18803 *Resolución de 11 de agosto de 2023, de la Dirección General de Calidad y Evaluación Ambiental, por la que se formula declaración de impacto ambiental del proyecto «Parque eólico Sierra de la Parada de 55 MW y su infraestructura de evacuación, en la provincia de Zamora».*

Parque eólico "Sierra de la Parada" de 55 MW, y su infraestructura de evacuación, en la provincia de Zamora.

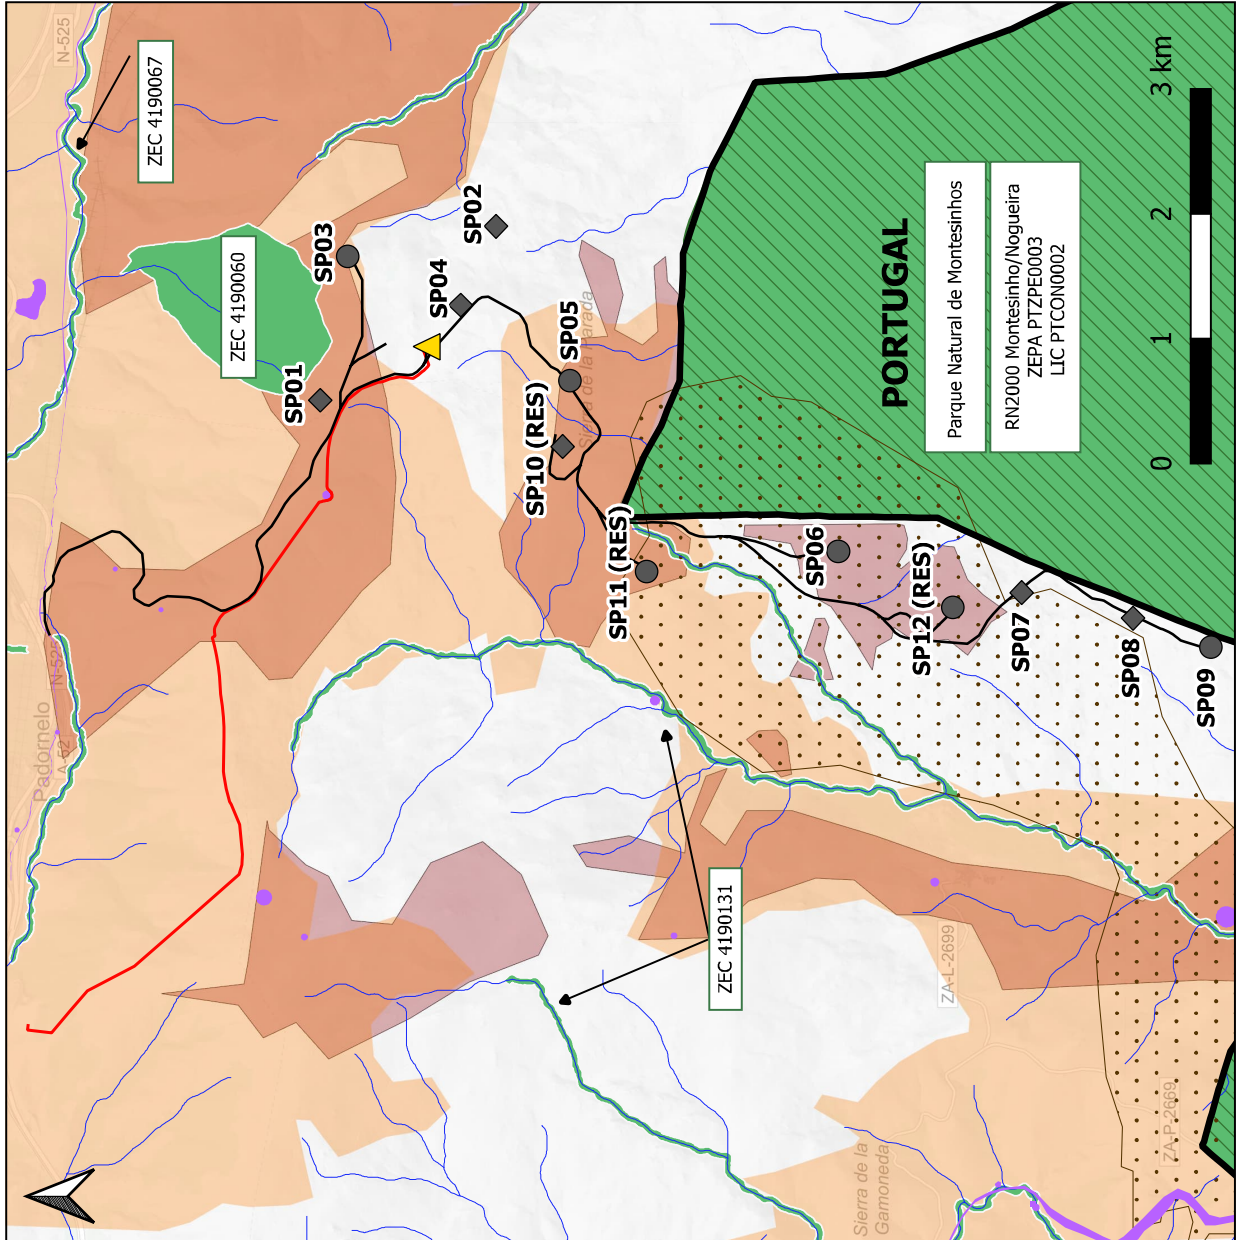
Todos los aerogeneradores se ubican sobre zonas de alto riesgo de incendio y, además, cinco de los aerogeneradores (SP06, SP07, SP08, SP11(RES) y SP12 (RES))

se localizan sobre una zona quemada hace 17 meses lo que implicaría un cambio de uso según la legislación forestal vigente.

Hasta 5 de los aerogeneradores propuestos (SP01, SP03, SP05, SP10 (RES) y SP11(RES)) se localizan sobre terrenos de alta erosión potencial mientras que 5 de ellos (SP05, SP06, SP10 (RES), SP11 (RES) y SP12 (RES)) se sitúan sobre áreas con alto riesgo de movimientos en masa. La eliminación de dos posiciones (SP01 y 03), demasiado cercanas al ZEC «Tejedelo», no es suficiente para reducir el impacto del resto de aerogeneradores. Adicionalmente, se señala la necesidad de realizar voladuras para la construcción de los aerogeneradores y soterramiento de líneas debido a la presencia de rocas graníticas en la base. Esto supondría un impacto directo considerable para suelo, agua y fauna.

Por otro lado, las reubicaciones y eliminaciones del promotor no han podido eliminar definitivamente las afecciones paisajísticas a ZEC «Riberas del Río Tuela y afluentes» (SP11) y ZEC «Tejedelo» (SP04). De hecho, las reubicaciones fuera de área incendiada citada planteadas acercan los aerogeneradores aún más al LIC/ZEPA «Montesinho/Nogueira» que constituye el límite oriental y meridional de todo el Parque. Los aerogeneradores SP06, SP07, SP08 y SP09 se encuentran, incluso tras su relocalización, a menos de 250 metros de la frontera internacional y del límite del citado espacio de la RN2000. A esto se suma la presencia de dos edificaciones a menos de un kilómetro de distancia.

En consecuencia, esta Dirección General, a la vista de la propuesta de la Subdirección General de Evaluación Ambiental, formula declaración de impacto ambiental desfavorable a la realización del proyecto «Parque eólico Sierra de la Parada».
